運用指針

地権者、関係機関などへの提案及び協議

橋梁形式の変更（5径間から4径間）

（新東名高速道路 イセハラキタ 伊勢原北IC（仮称）～ハダノ 秦野IC（仮称））

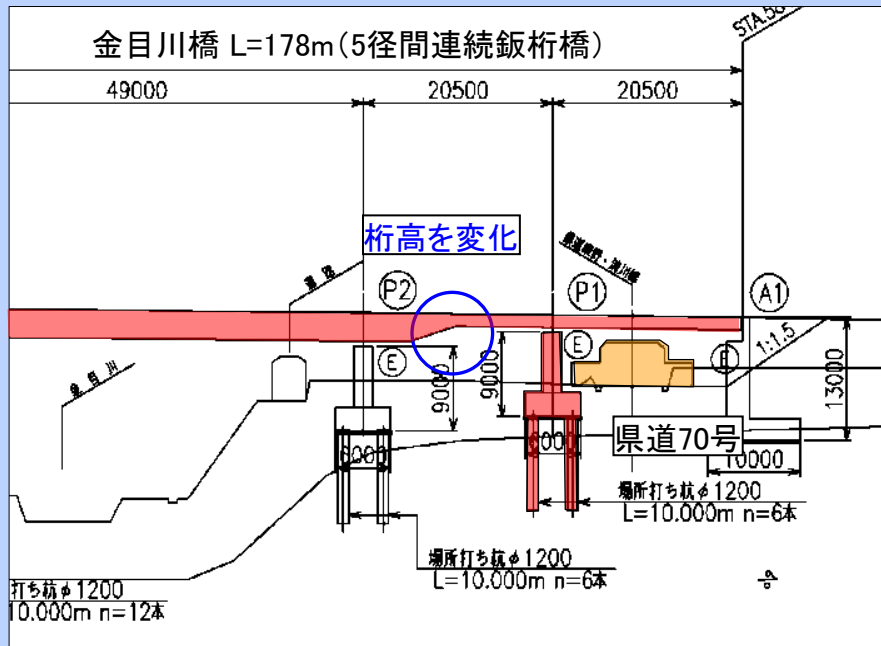
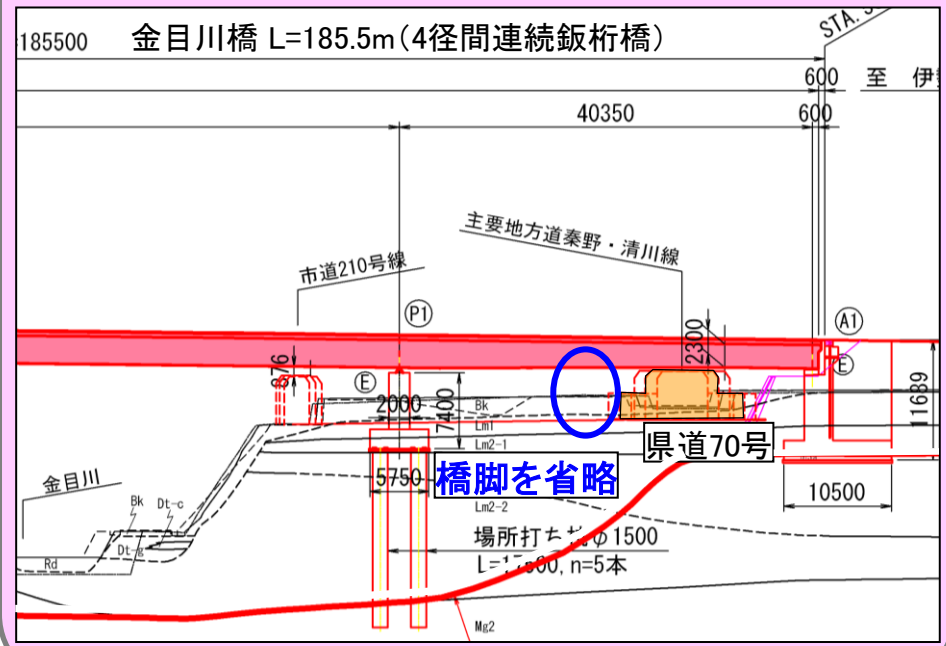
- ・本線の線形は都市計画に基づいて計画
- ・金目川橋の橋梁形式は、県道70号の建築限界を考慮し、県道脇に橋脚を配置した低い桁高で計画

- ・県道70号の一部区間の縦断を切り下げ、桁高を大きくすることで、橋脚を1基省略できる点に着目
- ・県道を切り下げても、県道に接続する道路に段差等の影響が生じないことを確認
- ・県道の切下げについて関係機関及び地元住民と協議を実施し、了解を得る

# 金目川橋の橋梁形式 当初計画

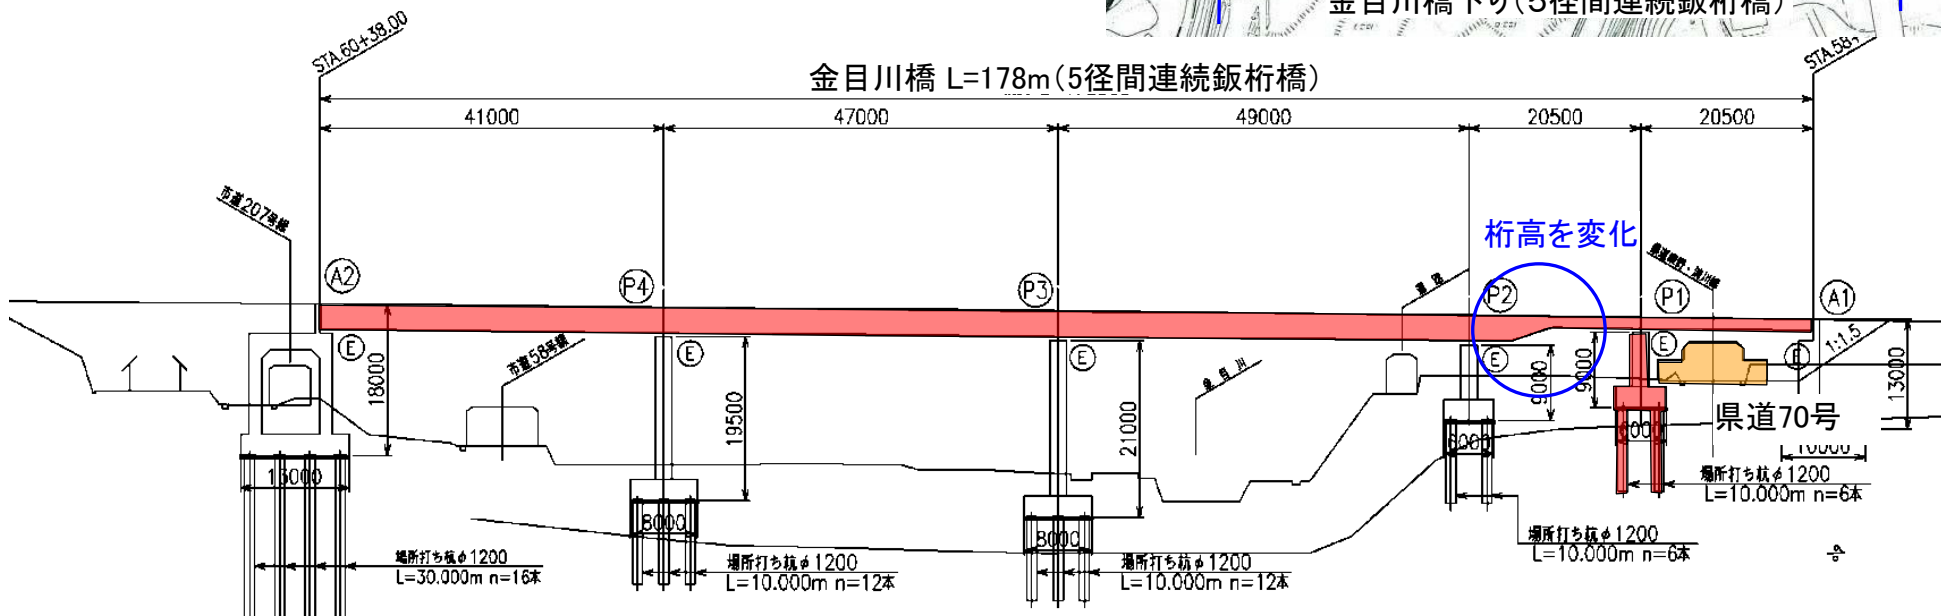
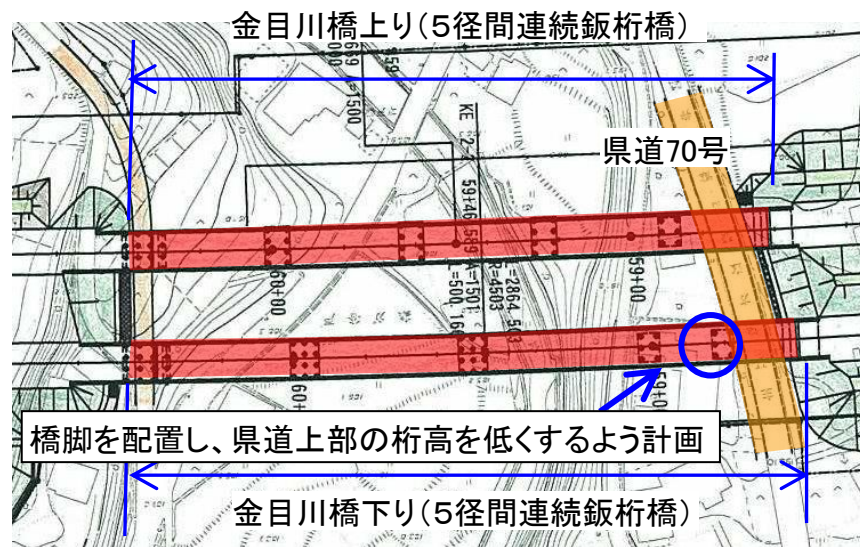
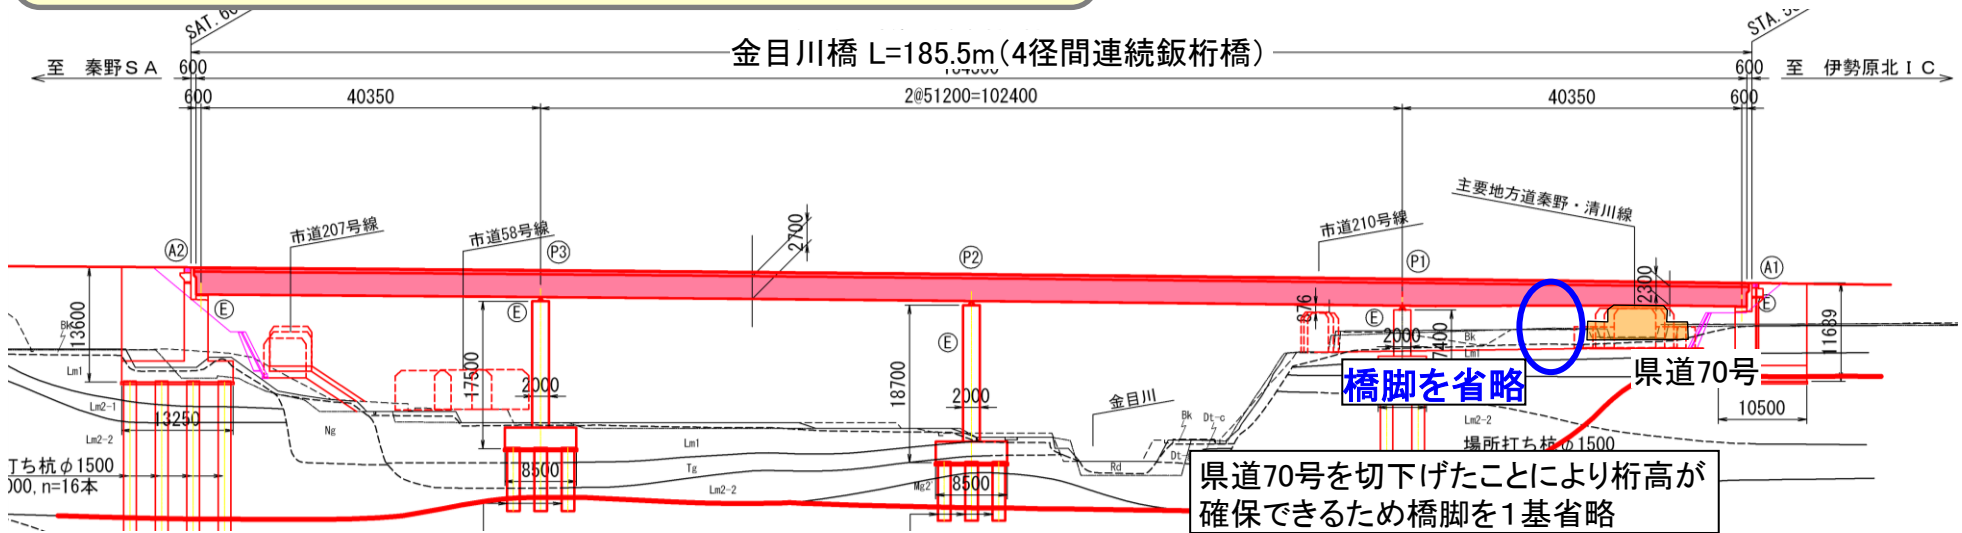
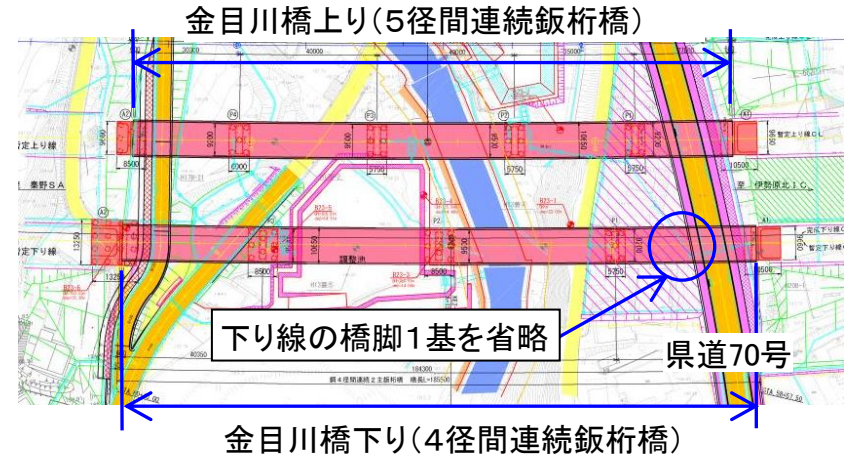
- ・本線の線形は都市計画に基づいて計画
- ・金目川橋の橋梁形式は、**県道70号の建築限界を考慮し、**  
**県道脇に橋脚を配置した低い桁高で計画**

- ・**県道70号の一部区間の縦断を切り下げ、桁高を大きくすることでスパンを飛ばし、橋脚を1基省略**できる点に着目
- ・**県道の路面を最大約1.8m切り下げることにより、県道の建築限界と下り線の橋脚を1基削減するために必要な桁高を確保できることを確認**

県道の縦断線形見直しの了解を得るため、道路管理者及び地元と協議を実施
